Bruit de vibration - HYDROPOWER BAS NOx

INFO 4000-192

Dans le cadre de l'amélioration continue de nos produits nous avons apporté trois modifications à notre gamme de chauffe bain Ondea Hydropower BAS NOx – Tirage naturel.

Ondea Hydropower Bas NOx LC9-4PVHY, LC10-4PVHY et LC14-4PVHY

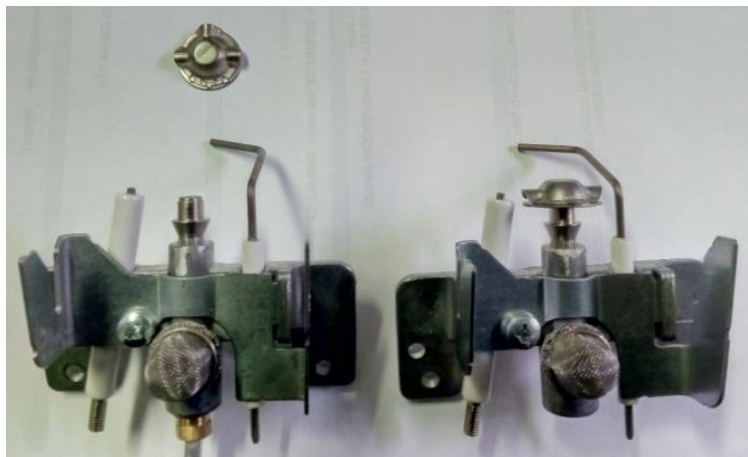
1. Correction de l'écart dans la tête pilote afin d'optimiser l'allumage et la propagation de la flamme dans toutes les directions - mise en œuvre à partir d'octobre 2019 (FD≥958).

2. Amélioration de l'assemblage de la tête pilote sur le corps de la veilleuse pour éviter qu'elle ne se détache - mise en œuvre à partir d'octobre 2019 (FD≥958).

3. Changement du diamètre de l'injecteur pilote des appareils propane pour améliorer la vitesse d'allumage et assurer la distribution des flammes - mise en œuvre à partir de septembre 2019 (FD≥957).

Désignation	Nouvelle Référence
Joint tube veilleuse	8 700 205 211 0
Injecteur veilleuse propane	8 708 200 312 0
